**TRIBUNALE DI SULMONA
CIVILE**

N. Gen. Rep. 0043/2020

INTEGRAZIONI DEL C.T.U.

LATO CAPANNONE A CONFINE CON LA PARTICELLA 930

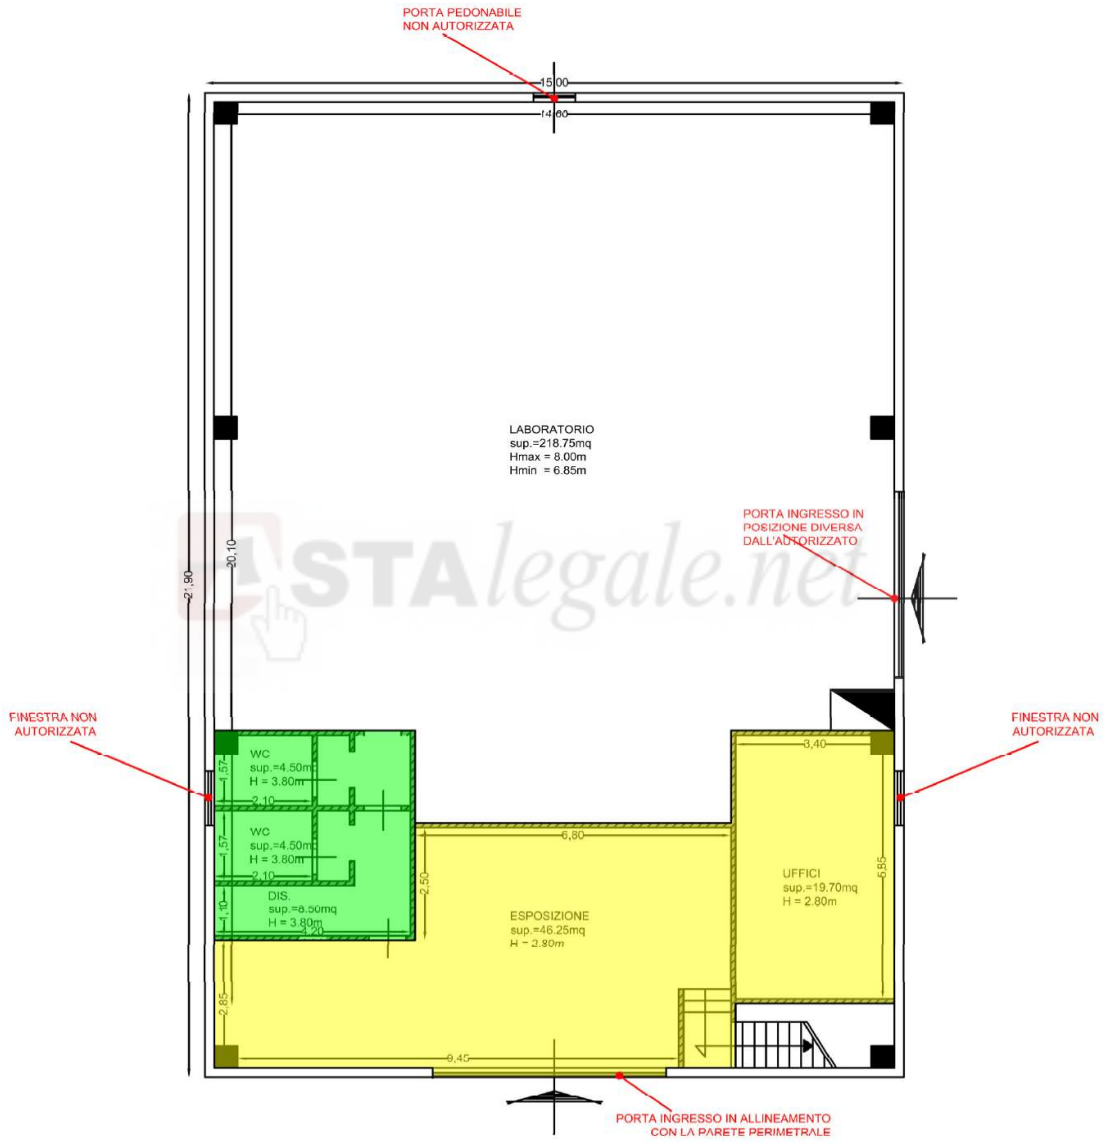
Manca l'indicazione che il lotto in questione confina anche con la particella 930, il cui confine non risulta materializzato sul posto da alcuna delimitazione, e che solo in parte la corte esterna è realizzata in battuto di cemento di ghiaia, mentre la restante parte risulta con terreno naturale.

Dall'esame della mappa catasto terreni (vedi mappa a pagina 22 di cui al rapporto di Stima del 18.05.2021) la particella n. 939, nella cui maggiore estensione è ubicato il bene oggetto del pignoramento, confina anche con la particella 930 oltre che con le particelle 897-898-895-959.

In quel lato, nello stato di fatto alla data del sopralluogo, non esiste demarcazione materiale del confine tra la particella 939 e 930.

Per indicare al meglio, si riporta una foto effettuata il giorno dell'ispezione dove è visibile il lato tra i due confini.

PIANTA PIANO TERRA

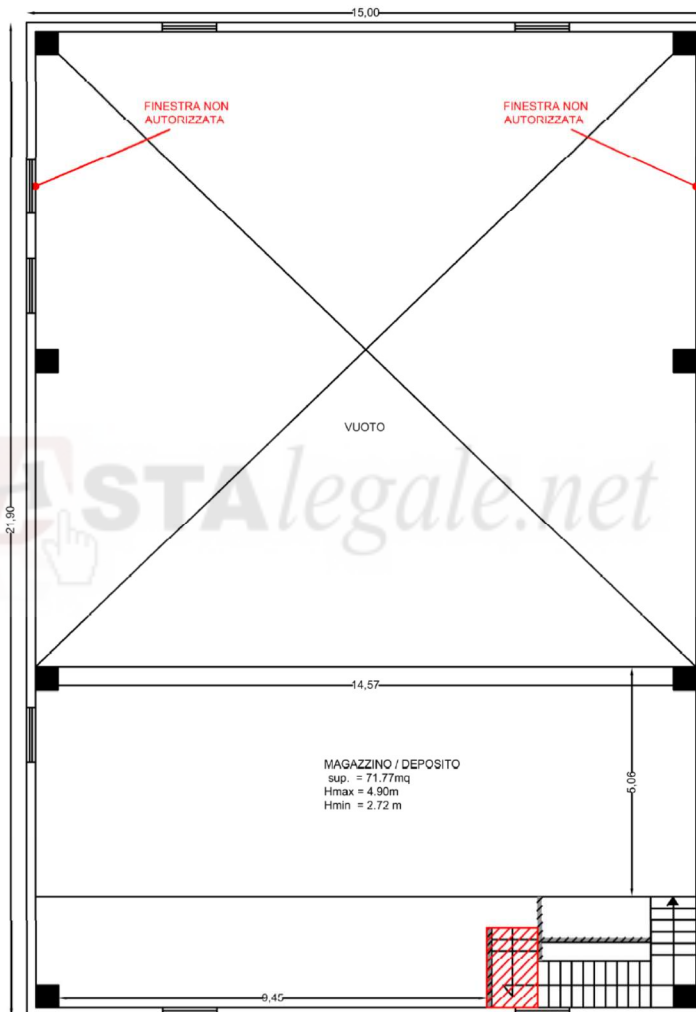
La carenza della Documentazione Progettuale relativa alla autorizzata Pratica Edilizia indicata nel Rapporto di stima, non rende possibile effettuare una puntuale analisi delle difformità esistenti.

- **Relativamente al Piano Terra:** La zona dei servizi (disimpegni e w.c.) è stata realizzata con diversa disposizione degli interni rispetto all'autorizzato; Esistono nuove tramezzature con ricavo dei vani ufficio ed esposizione non incluse nei disegni di progetto e quindi in difformità; La porta vetrata di Ingresso lato strada Comunale è stata realizzata a filo della parete

perimetrale, mentre nel progetto autorizzato aveva un rientro; La porta carrabile di accesso al locale Laboratorio è stata posizionata diversamente dal progetto; La rampa di scale per il 1° piano ha una diversa sagomatura; Sono state realizzate n. 1 porta pedonale e due finestre, aperture non previste negli elaborati autorizzati.

- Relativamente al Piano Primo: Sono state realizzate due finestre che in progetto non erano previste. Tre finestre contemplate non sono state costruite, due a livello del soppalco ed una sopra la porta carrabile realizzata in difformità.

Per meglio mostrare si riportano le piante dello stato di fatto con indicate le zone e le aperture in difformità.

PIANTA PIANO TERRA

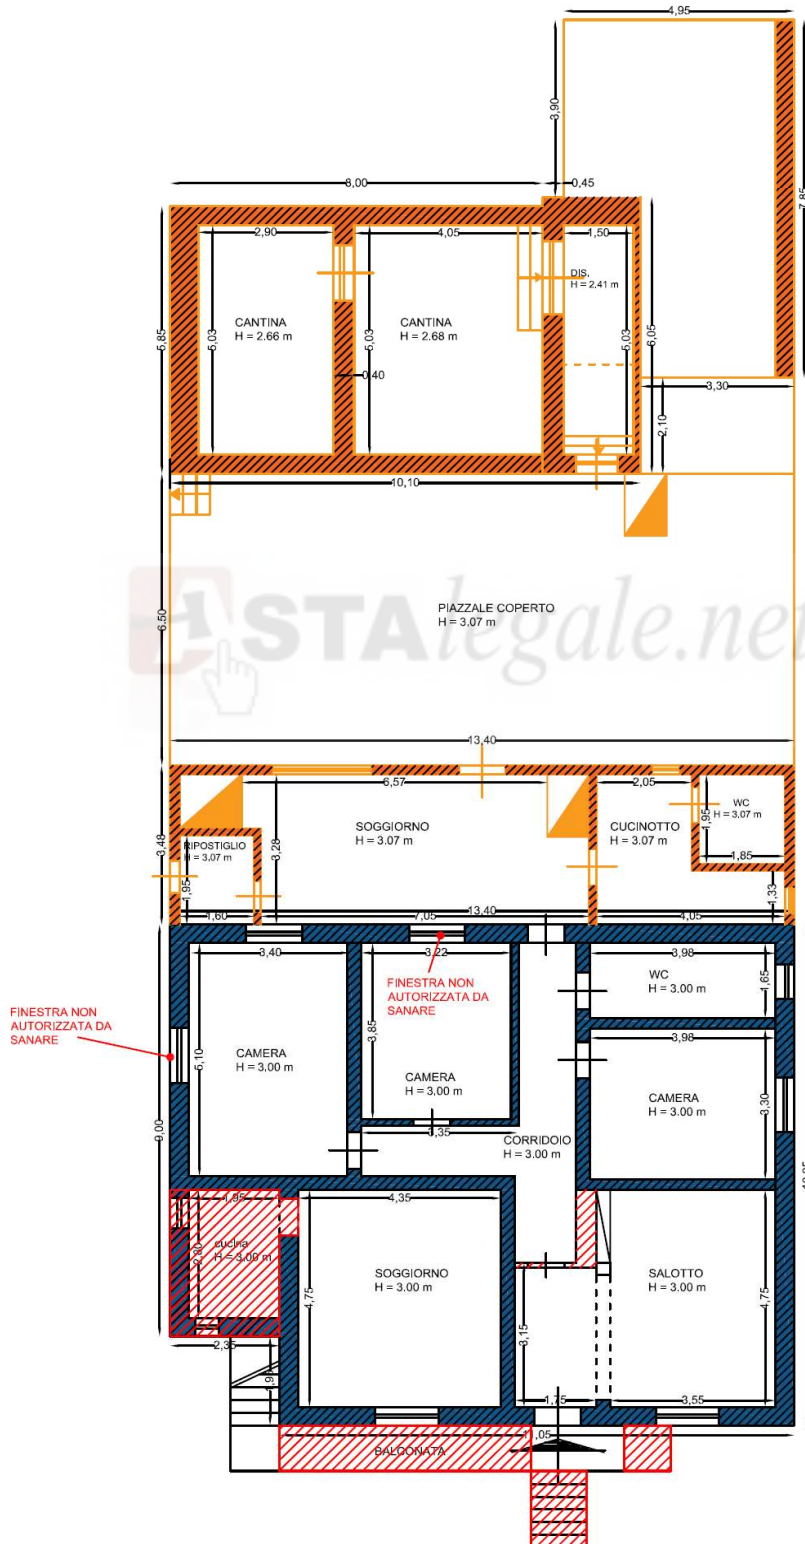
Al lotto 2 non sono state debitamente considerate, anche in termini di costi, tutte le residuali difformità da sanare, sia sotto l'aspetto urbanistico-edilizio che sotto quello di carattere strutturale, nonché vincolistico.

Ad integrazione delle difformità con il progetto presentato, nell'edificio costruito nel 1973 risulta da sanare un vano cucina al piano terra (non previsto) un prolungamento di muro con diversa disposizione di apertura porta interna nel corridoio e l'ubicazione di due nuove finestre originariamente non previste.

Al primo piano, tutti i vani allo stato grezzo di costruzione da completare, risulta da annotare la diversa posizione della porta di ingresso al piano e due aperture nei muri interni originariamente non previsti. Da sistemare anche la realizzazione non autorizzate di tre finestre. Si dà notizia anche che alcuni tramezzi interni divisorii autorizzati non sono stati realizzati così come alcune aperture per porte nei muri interni.

- una variazione della pianta del piano terra che riporti la non esistenza di un tramezzo a livello della sala di ingresso abitazione e l'ubicazione di due finestre non riportate nell'ultimo elaborato disponibile.
- una variazione della pianta primo piano che formalizzi la nuova posizione della porta di ingresso al piano, la diversa ubicazione di porte interne e l'ubicazione di tre finestre non riportate nell'ultimo elaborato disponibile.
